Clarificação quanto à aparente divergência de cartografia apontada pela IP, no que se refere ao facto de que, perante a informação apresentada por V/ Exa., "não estão coincidentes os limites estipulados para o corredor de reserva definido para o IC35-Rans/Entre-os-Rios, publicado em Diário da República, na declaração nº79/2023, e igualmente definidos no PDM de Penafiel".

No âmbito do processo de licenciamento da pedreira e devido à construção do IC35, existe uma confrontação entre a zona *non aedificandi* e o limite proposto a licenciamento.

Figura 1 - Sobreposição inicial do corredor de proteção ao IC35 com o limite da pedreira (PDM Penafiel).

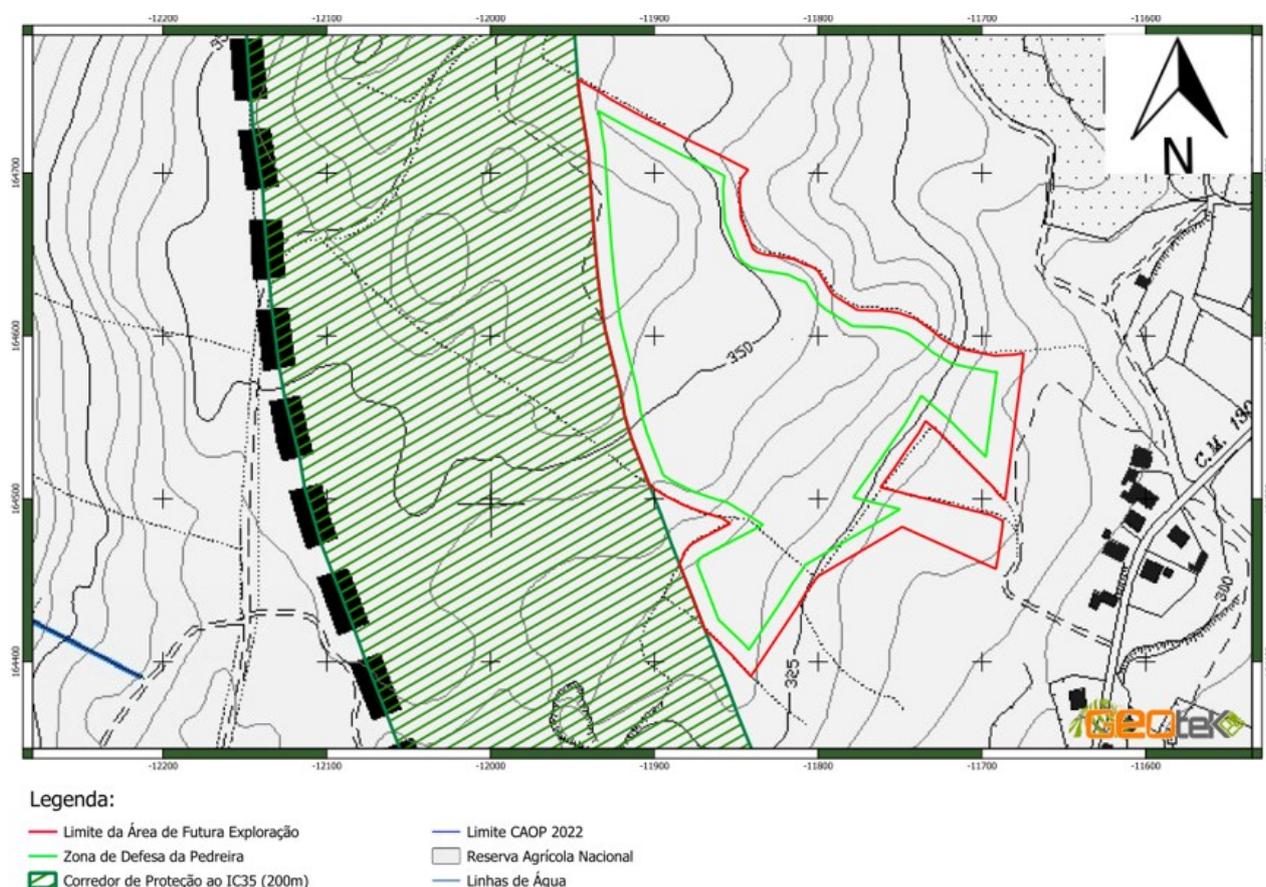
Aquando do início do estudo do projeto, em meados de 2023, o limite da pedreira encontrava-se a salvaguardar os 200 m de corredor de proteção relativamente ao traçado previsto no PDM da Camara Municipal De Penafiel, tendo sido proposto com a configuração vista na Figura 1. O proponente obteve, inclusive, um parecer da IP a informar que não têm de se pronunciar, uma vez que a área de exploração se localizava fora da faixa de proteção referida (ver anexo A1-Pedido_ParecerLocalização_IP.zip documento 2698PRT200317 - 2667060-007.pdf).

Figura 2 - Sobreposição das áreas de proteção do traçado previsto no estudo prévio com o limite proposto da pedreira.

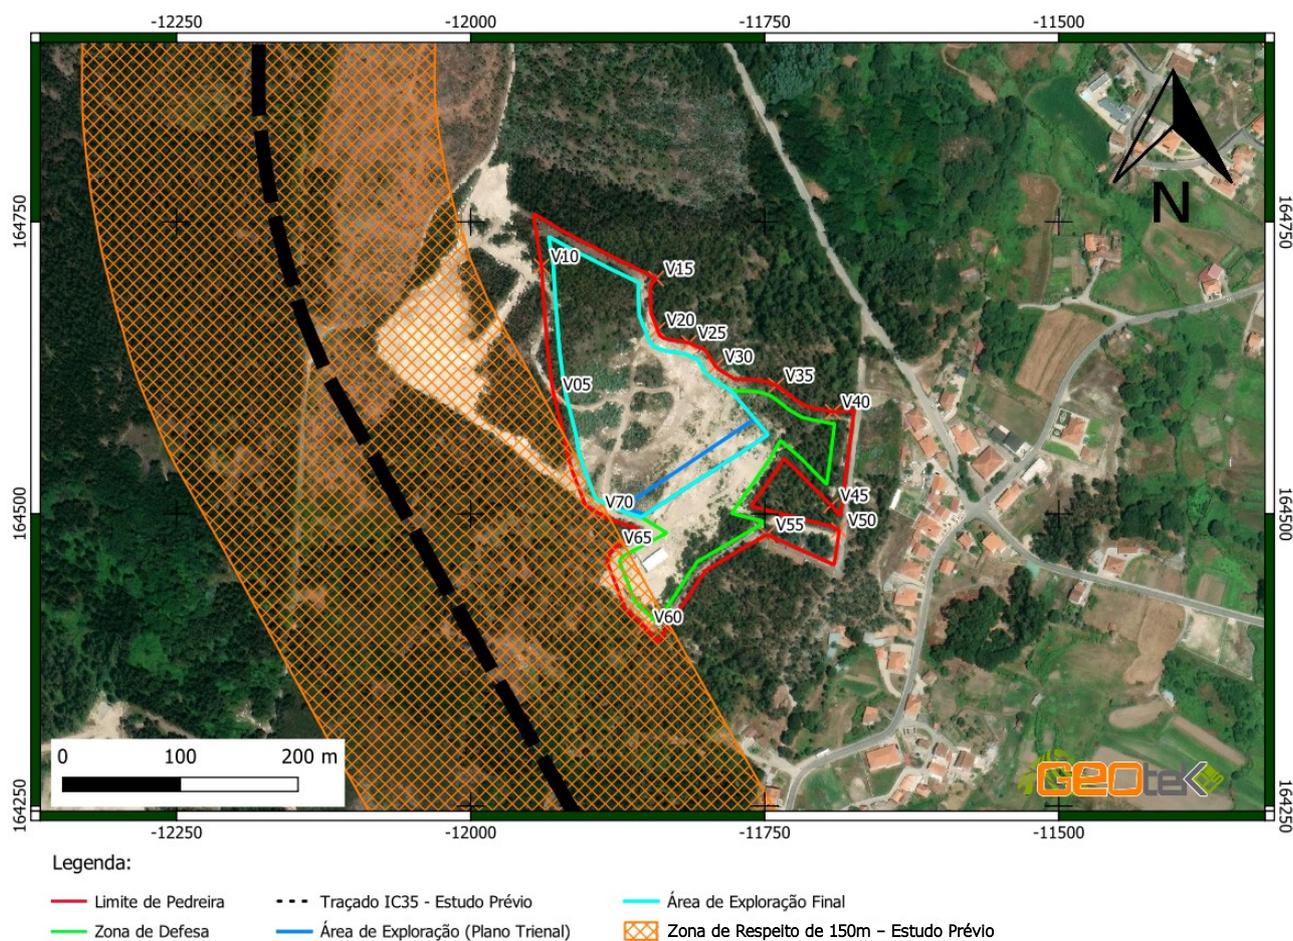
Em 11 de setembro de 2023, já após a cartografia estar finalizada foi emitida a Declaração nº 79/2023 a qual aprovava o estudo prévio do IC35 apresentando um novo traçado, diferente do que constava no PDM da C.M. Penafiel. Após análise e avaliação, foi opção da equipa projetista e do proponente manter a cartografia atual pois, este, não iria interferir, em termos práticos na exploração, uma vez que cumpriria a zona de defesa de 70 metros, logo, estando de acordo com o DL nº 270/2001, de 6 de outubro alterado e republicado pelo DL nº340/2007, de 12 de outubro, assim como a faixa de proteção de 150m, ver Figura 2.

Figura 3 - Extrato da planta síntese de condicionantes (Fonte: RECAPE)

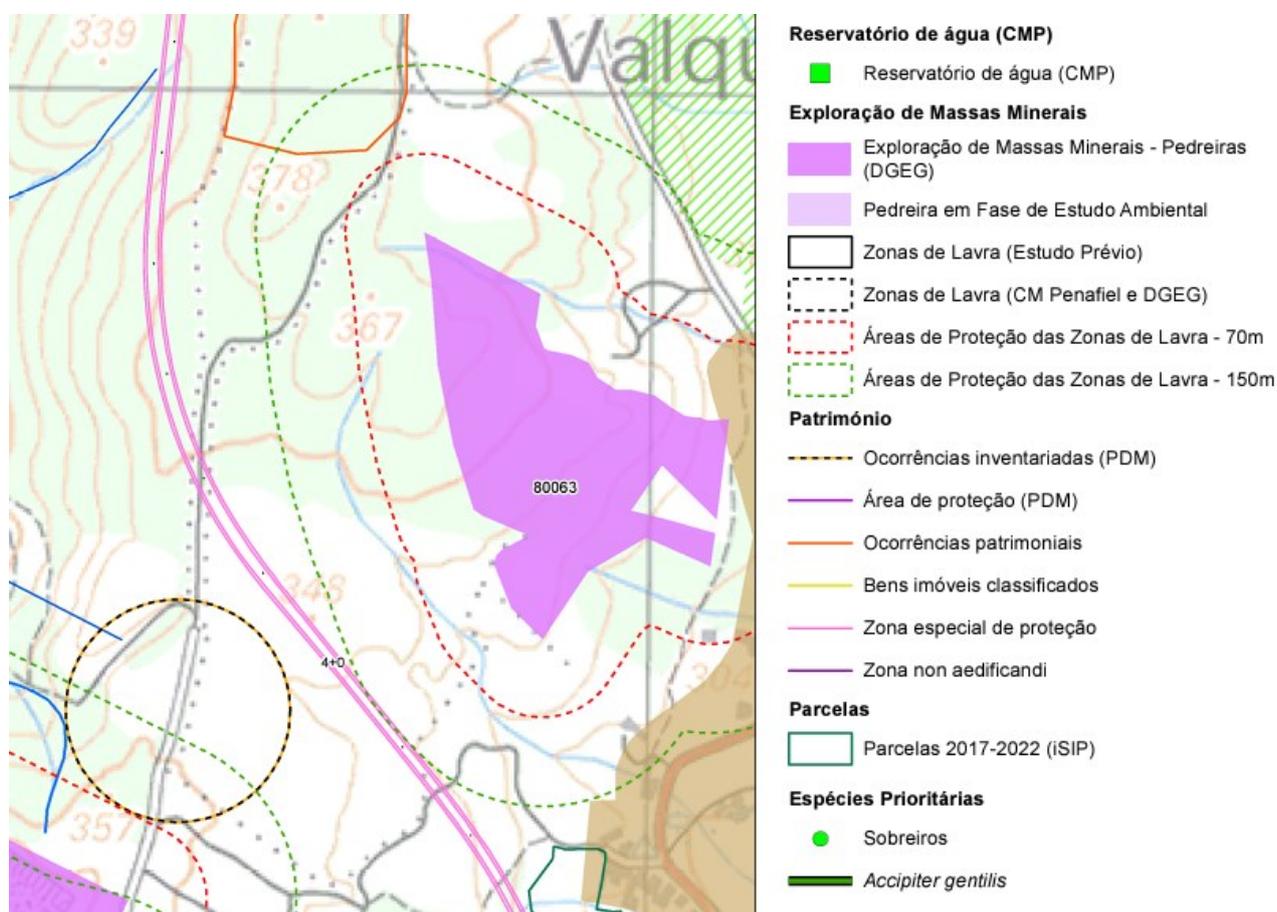
Após o envio do pedido de parecer de localização ao IP, logo a seguir, em 11/11/2024 o processo referente ao projeto de execução do IC35 entrou em consulta pública (<https://participa.pt/pt/consulta/recape-ic35-troco-rans-entre-os-rios>), apresentando uma nova delimitação do traçado. Neste contexto, a planta síntese de condicionantes do projeto de execução já reflete o cumprimento das áreas de proteção tendo em consideração o limite de pedreira proposto, nomeadamente a zona de respeito de 150 m em torno da zona de lavra conforme preconizado na alínea vv) do artigo 3º da Lei nº 34/2015 que aprova o novo estatuto das estradas da rede rodoviária nacional e a zona de defesa de 70 metros de acordo com o DL nº 270/2001, de 6 de outubro alterado e republicado pelo DL nº340/2007, de 12 de outubro, conforme se demonstra no extrato da planta de condicionantes do projeto apresentada na figura seguinte.

Figura 4 – Sobreposição do traçado e zonas de defesa/ respeito ao projeto de execução do IC35 com os limites propostos da pedreira.

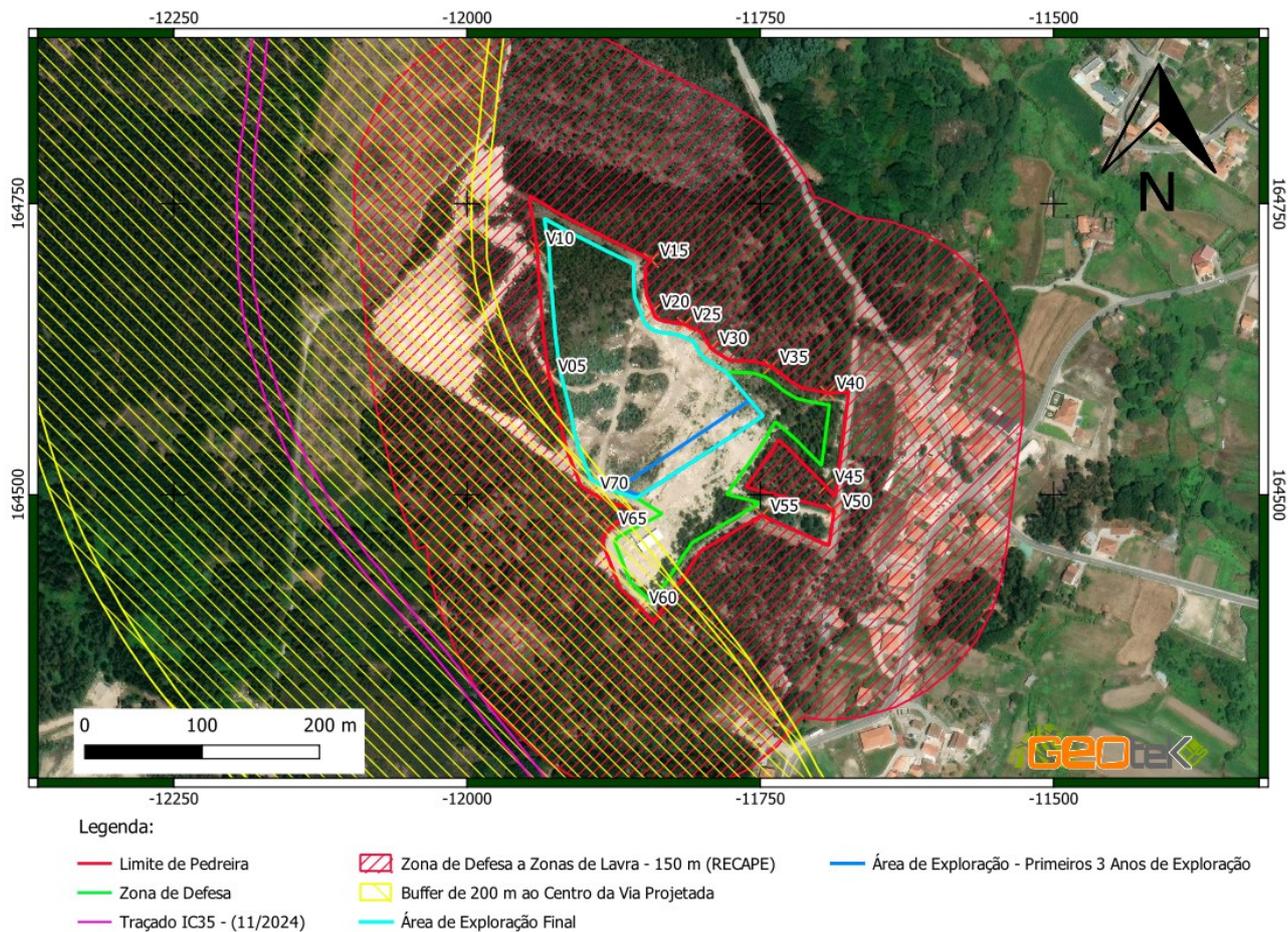
O projeto, na sua delimitação atual, apenas apresenta uma pequena sobreposição de cerca de 300 m² na área da lavra na fase final de exploração com os 200 m estipulados para o corredor de proteção como visto na figura 4 abaixo apresentada.

Reforçamos que se encontra definido no Plano de Pedreira submetido a licenciamento que nos primeiros três anos de exploração (programa trienal) não existirá qualquer sobreposição entre a área de trabalhos e o corredor de proteção de 200 m (Figura 4) ao traçado do Projeto de Execução. No entanto, salvaguardando,

mesmo que após este período de 3 anos ainda não tenha sido definido um traçado definitivo para o IC35 o explorador compromete-se a manter e a não avançar com os trabalhos de exploração para o interior da faixa do corredor de proteção legalmente prevista.
